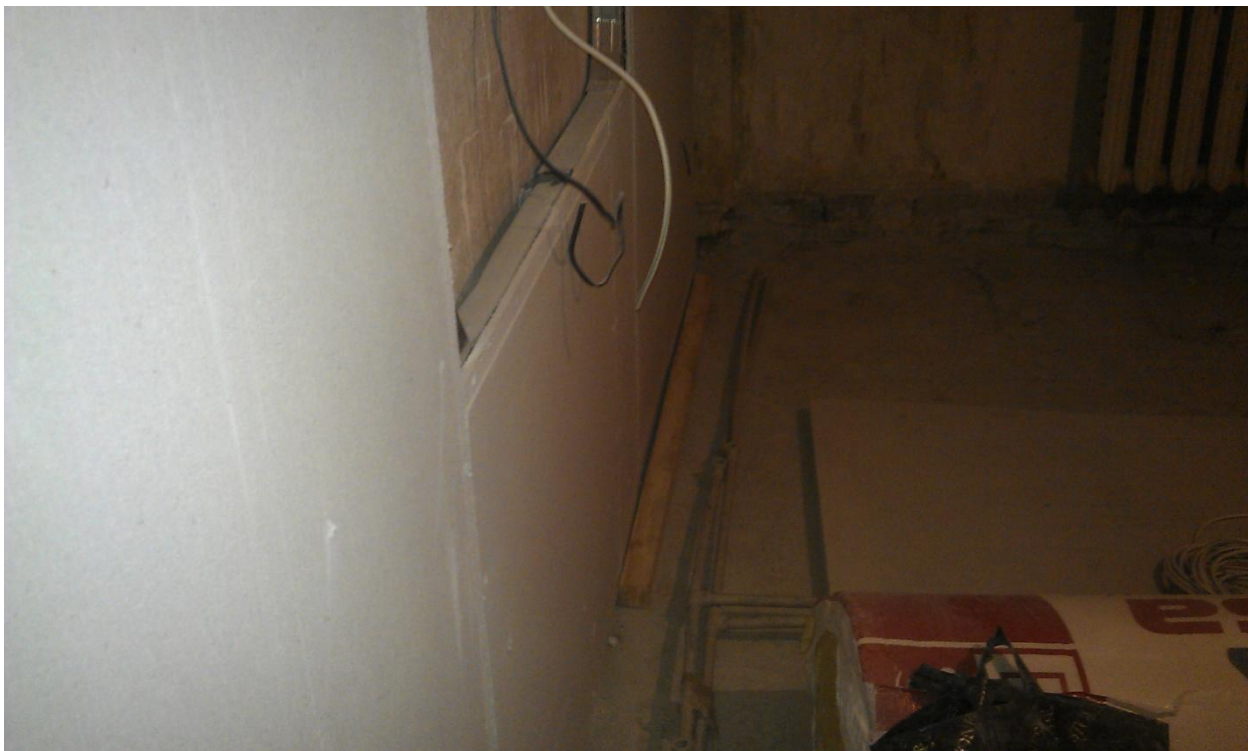
Это слишком ровные стены, у вас не зря есть лазерный уровень. В чем здесь заключалась работа? Чтобы заказчик потратился на стр. материал, работу подрядчику, а потом еще выравнивать стены, это еще работа подрядчику. Это сооружение нужно ломать, подделать или поправить невозможно. Это испорченный материал.

Видно работали профессионалы.

Ясно, не свое не жалко.

Комментарии здесь не нужны

Иноваторский подход

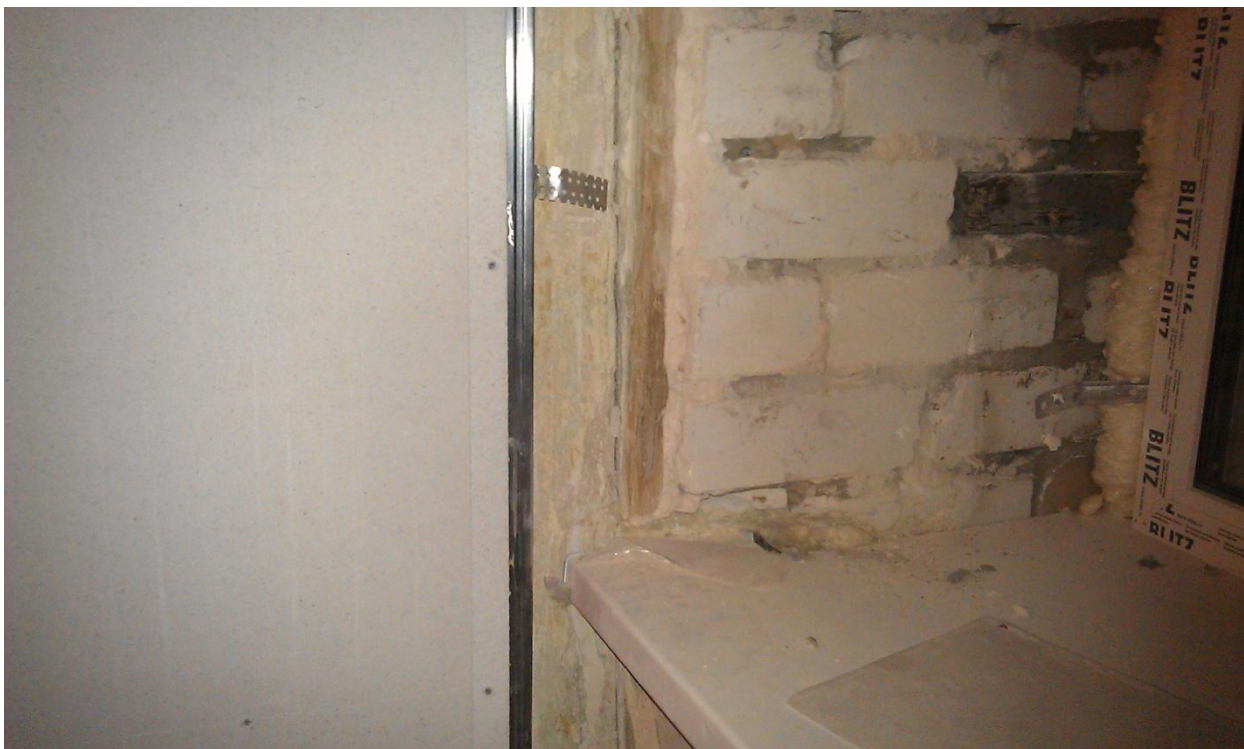
Вторая часть шедевра.

И как всегда виноваты окна.

Без комментариев.
